Раздел ПД №5.2 ВК1

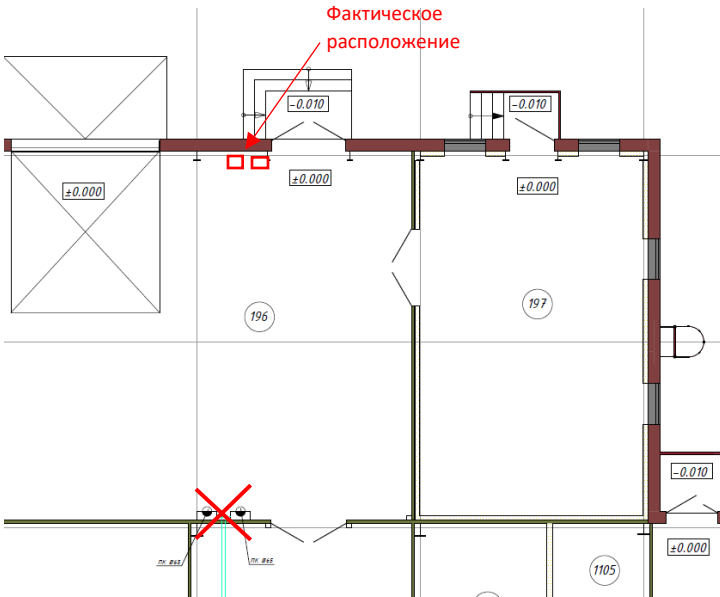
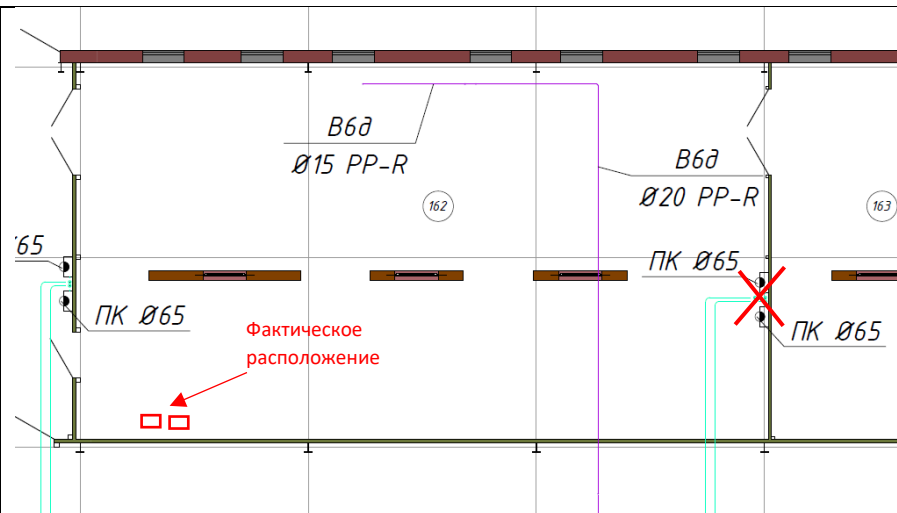
Комментарии:	Расположение на плане:
1. Расположение пожарных гидрантов не совпадает с проектом в осях И-20	 The diagram is a floor plan of a building section. It shows two main rooms, 196 and 197, separated by a vertical wall. To the left of room 196 is a large square area, possibly a courtyard or entrance, with a level marker of ± 0.000. To the right of room 197 is a corridor or another area with a level marker of -0.010. At the bottom of the plan, there are two rooms labeled 1104 and 1105. A red 'X' is drawn at the intersection of a horizontal axis labeled 'И-20' and a vertical axis. A red arrow points to a fire hydrant symbol in the upper part of the plan, with the text 'Фактическое расположение' (Actual location) written in red. Other level markers include ± 0.000 and -0.010 at various points along the walls and in the rooms.

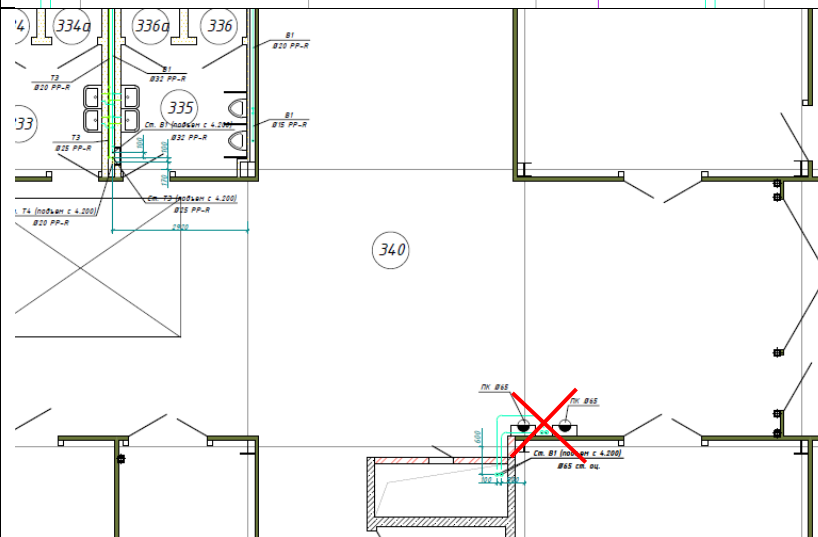
2. Расположение
пожарных гидрантов не
совпадает с проектом в
осях И/1-13

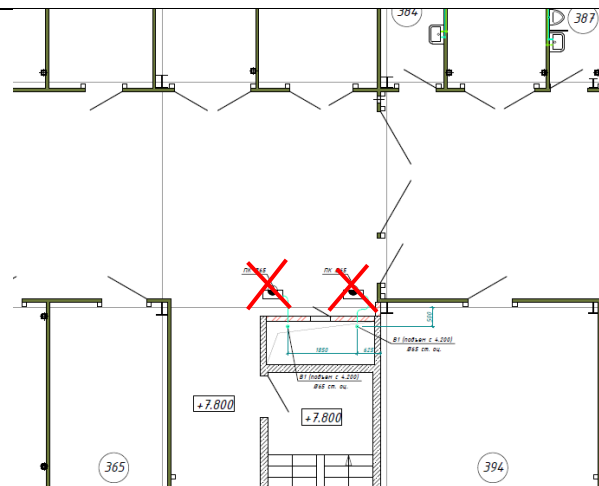
3. Отсутствуют пожарные
гидранты в осях Г-8
(отсутствуют трубы)

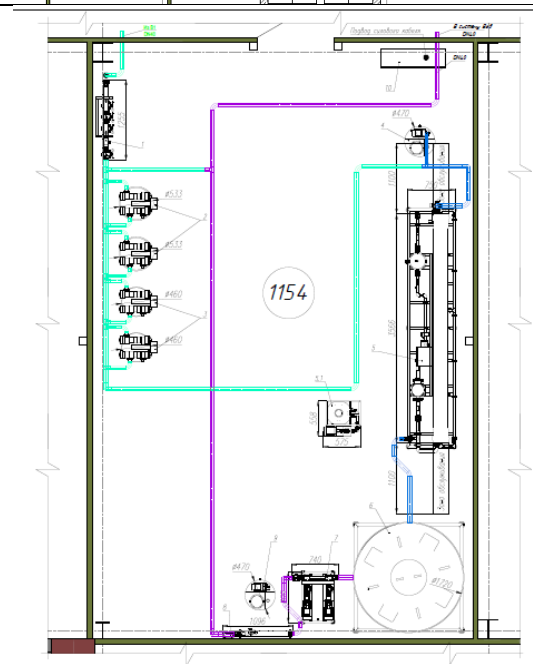
4. Отсутствуют пожарные гидранты в осях Г-15

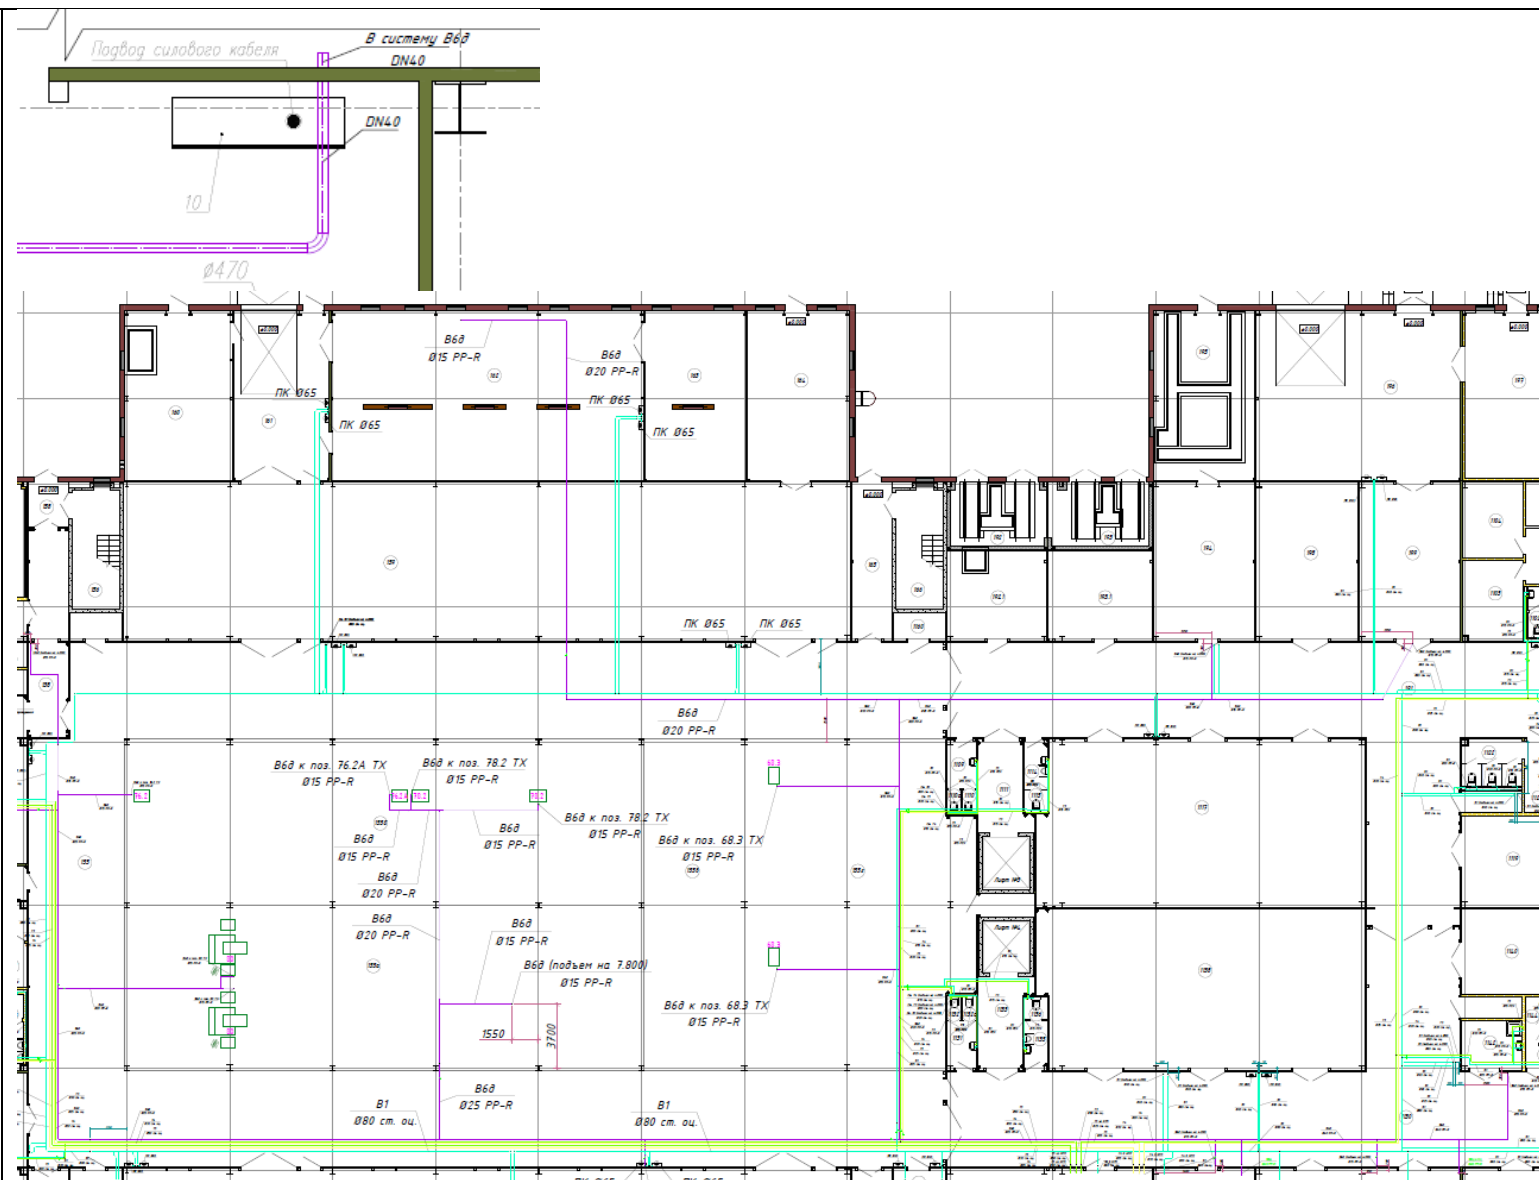
5. План расположения оборудования в помещении станции водоподготовки не соответствует проектному полностью

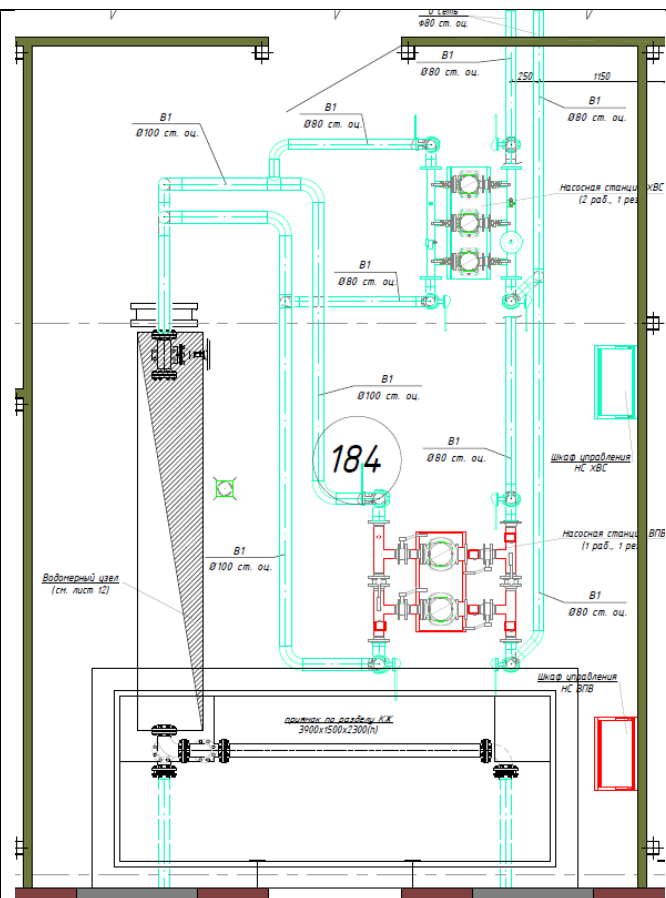
6. Смонтированная система водопровода Вбд недоведена до конечных потребителей
